## ZAC Les Pierrins

AUTORISATION ENVIRONNEMENTALE UNIQUE :

**NOTE COMPLEMENTAIRE REALISEE DANS LE CADRE DE L'INSTRUCTION DU DOSSIER PAR LES SERVICES DE L'ÉTAT**

Dans le cadre de l'instruction de l'AEU de la ZAC Les Pierrins, le service Police de l'Eau de la DDTM a demandé des compléments.

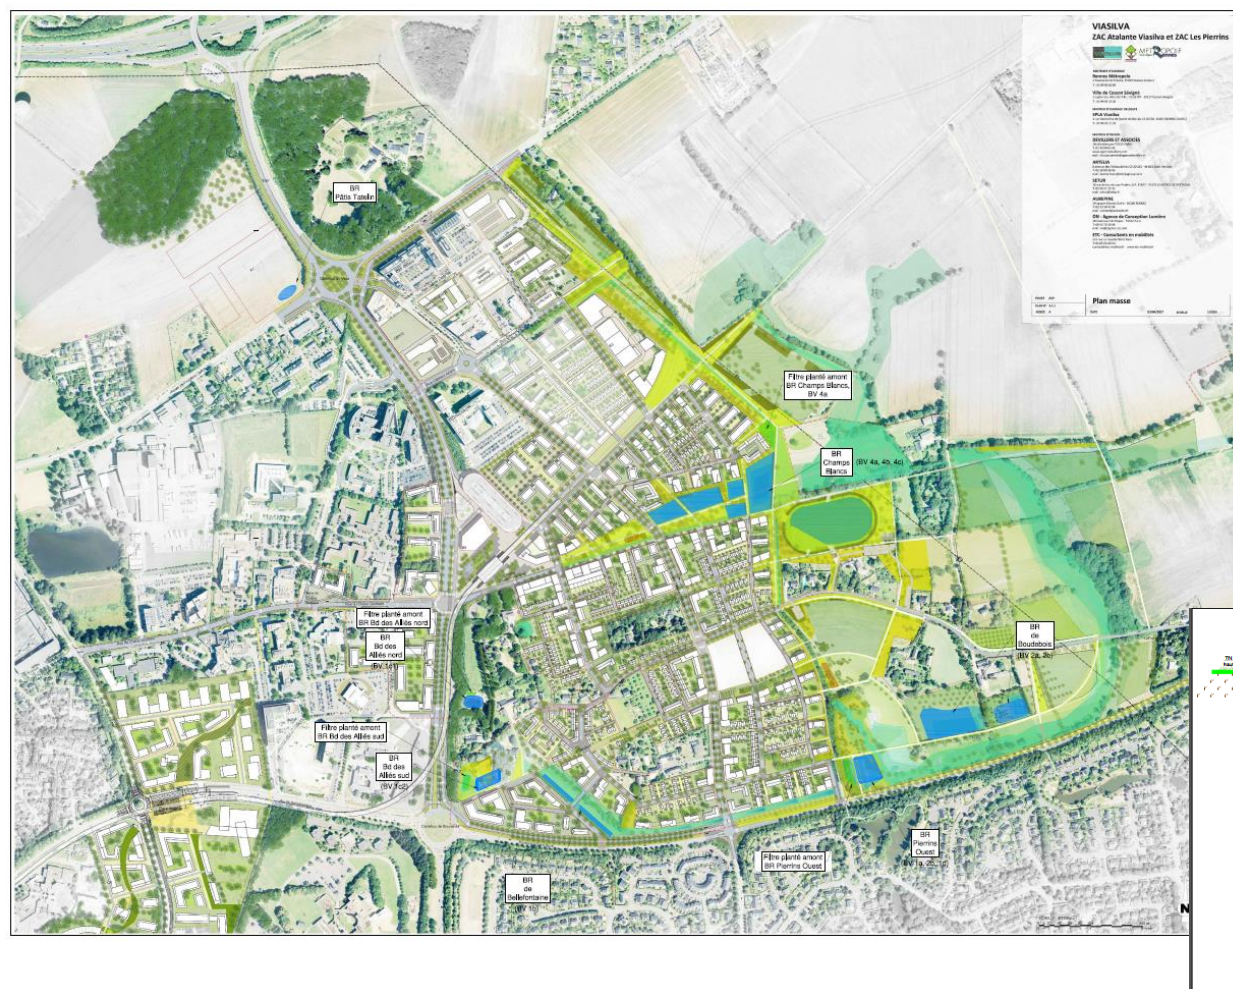
La pièce 6 du dossier ne comporte pas de plans suffisamment précis de la future ZAC : fournir les éléments à une échelle au 1/2000<sup>ème</sup>.

Le plan masse des secteurs opérationnels des ZAC Atalante ViaSilva et Les Pierrins ci-dessous a été remis au service à la DDTM35 au format papier A0 et au format numérique PDF.

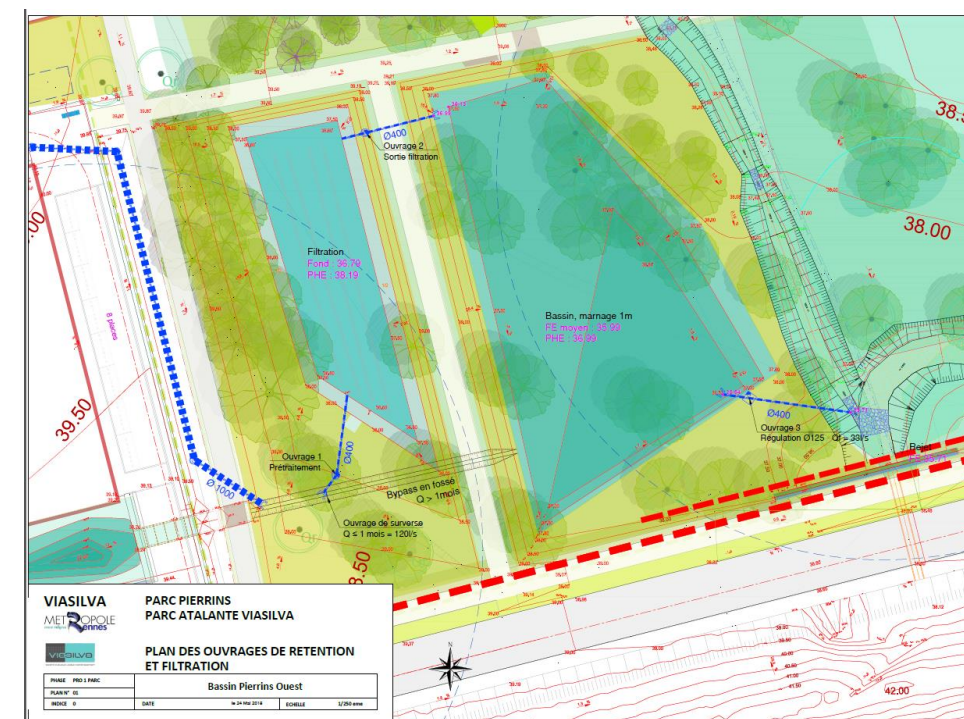
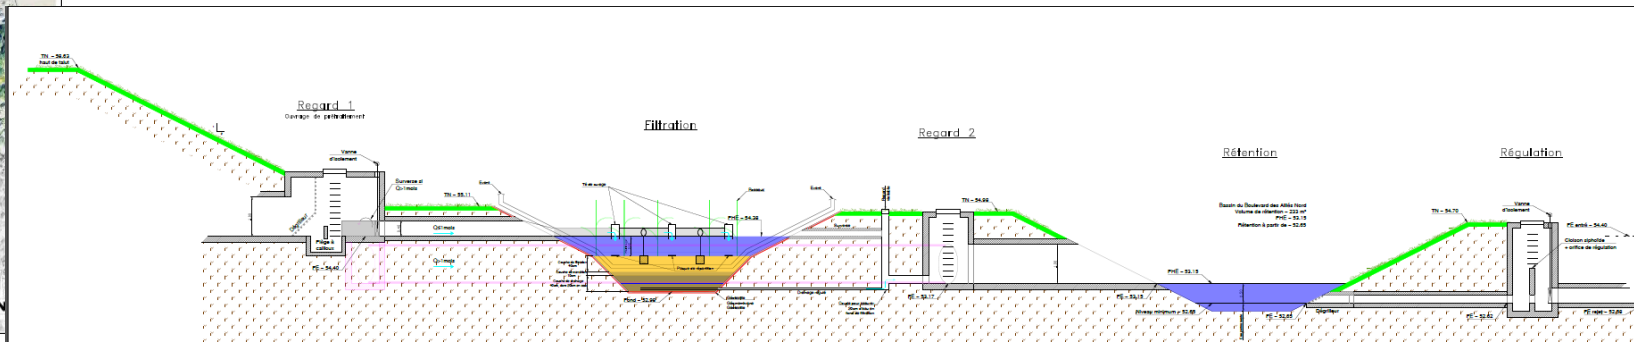
Concernant les ouvrages de rétention, intégrer un plan masse des différents ouvrages.

Un plan masse de chaque bassin a été remis au service à la DDTM35 au format papier A0 et au format numérique PDF.

Le plan masse des bassins de rétention de « Pierrins Ouest » est présenté pour exemple ci-dessous.

Sont renseignés la topographie des bassins, les arrivés et sorties des réseaux avec les fils d'eau envisagés au stade AVP, les ajustages (en mm) des ouvrages de sortie, les cotes des fonds de bassins, les PHE, les volumes tamponnés et les équipements des bassins (ouvrages de régulation), ainsi que les filtres plantés.

Un profil en travers de l'assainissement des eaux pluviales (bassin de rétention + filtre à sable) a également été remis au format papier A0 et au format PDF (profil ci-dessous).

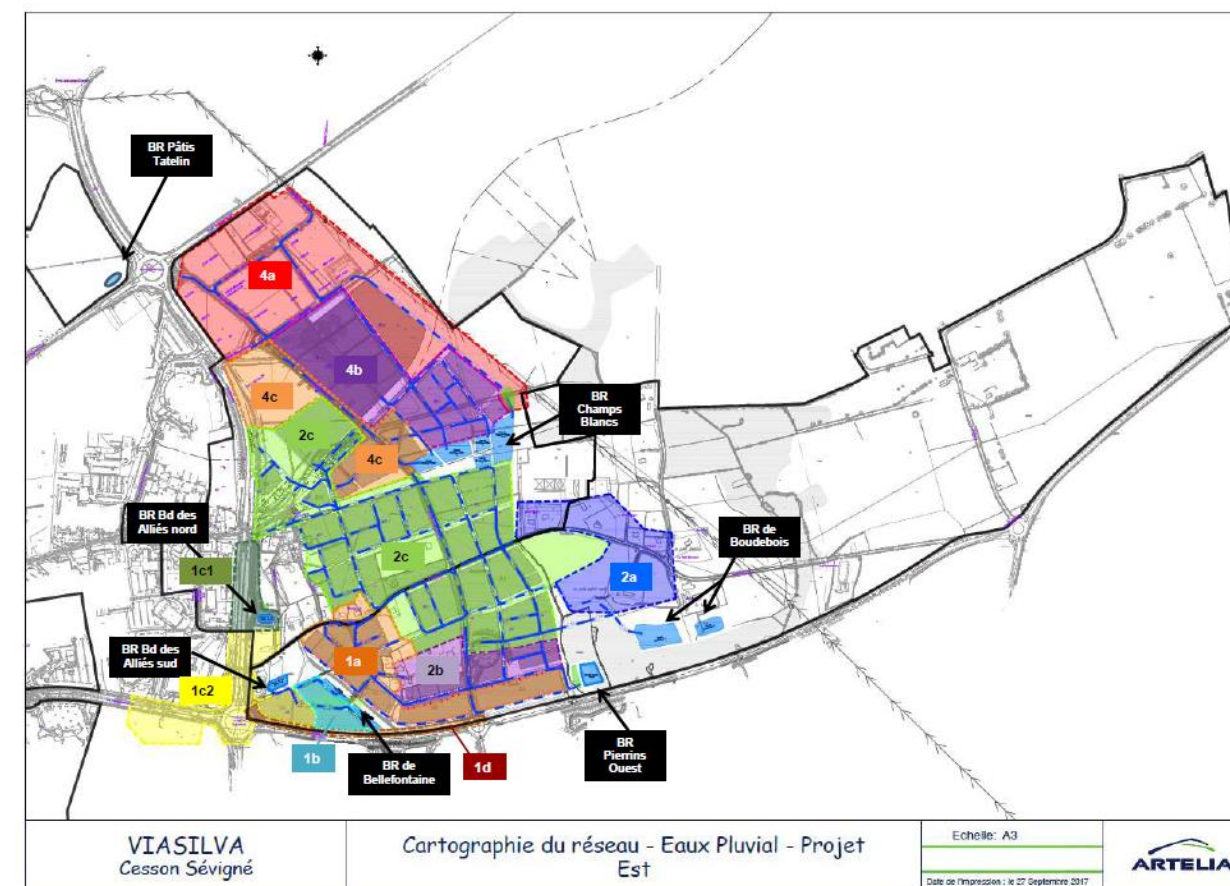
Faire apparaître sur un plan les sous-bassins versants au sein de la ZAC ; la figure 101 page 163 du dossier n'est pas à une échelle appropriée

La figure 101 de la page 163 correspond au découpage fin des bassins versants pluviaux réalisé dans le cadre de la modélisation hydraulique appliquée à l'échelle de l'écocité (schéma directeur réalisé par ARTELIA en 2015). Cette figure est présentée pour illustrer le modèle et expliquer le cheminement effectué depuis les premières réflexions jusqu'à la réalisation de l'AEU.

Le découpage des sous bassins versants pluviaux projetés est présenté au format A3 page 170 de la pièce 6 de l'AEU (figure 109).

Le plan ci-contre a été remis au service à la DDTM35 au format papier A0 et au format numérique PDF pour plus de lisibilité.
